## 改善箇所説明図

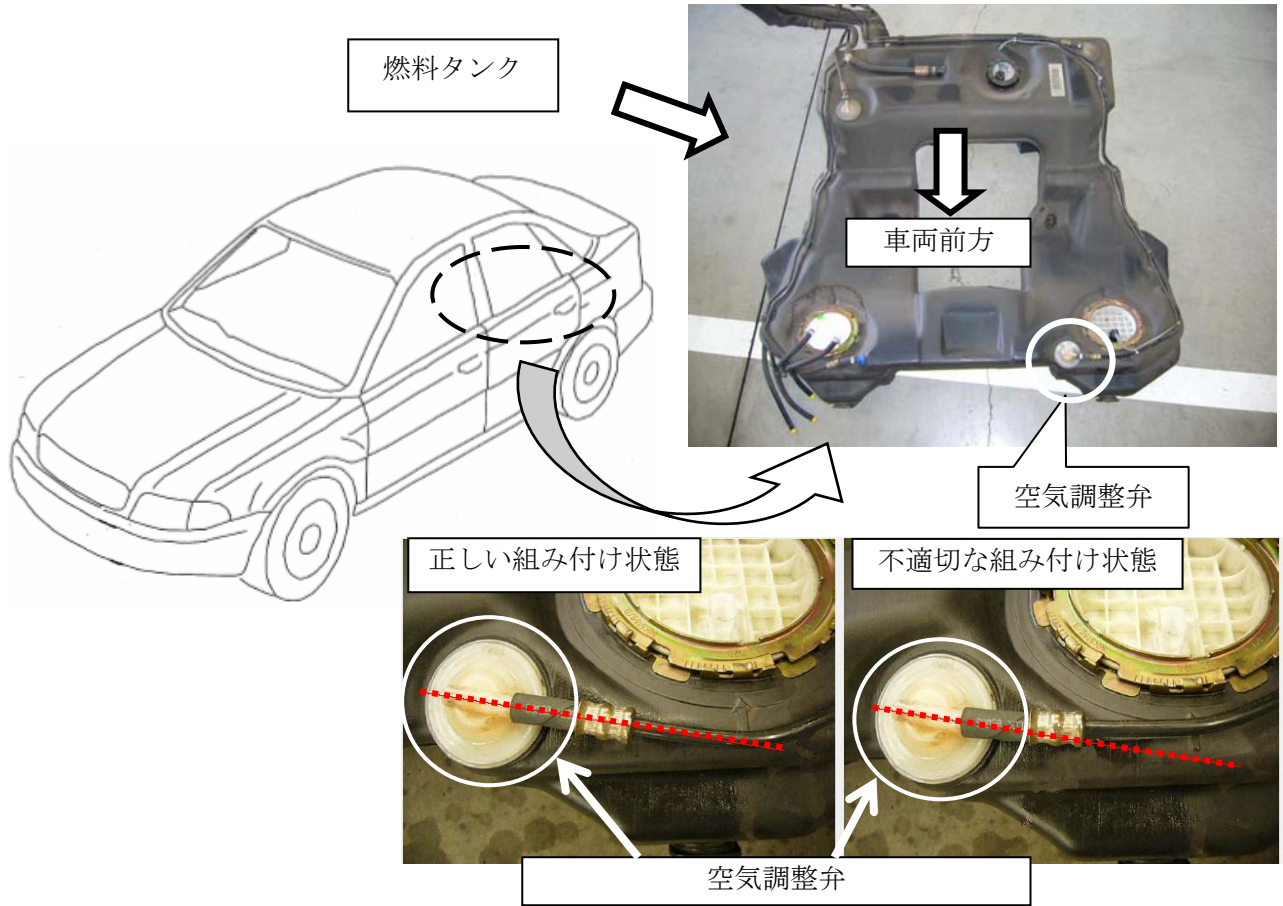
燃料タンク上部の樹脂製空気調整弁（ベンチレーション・バルブ）に応力が生じるようにホースが組み付けられたものがある。そのため、そのまま使用を続けると、当該調整弁に亀裂が発生し、最悪の場合、燃料が漏れるおそれがある。

全車両、当該ホースを点検し、不適切な場合は当該ホースを正しく組み付ける。  
また当該調整弁が損傷している場合は燃料タンクを新品と交換する。
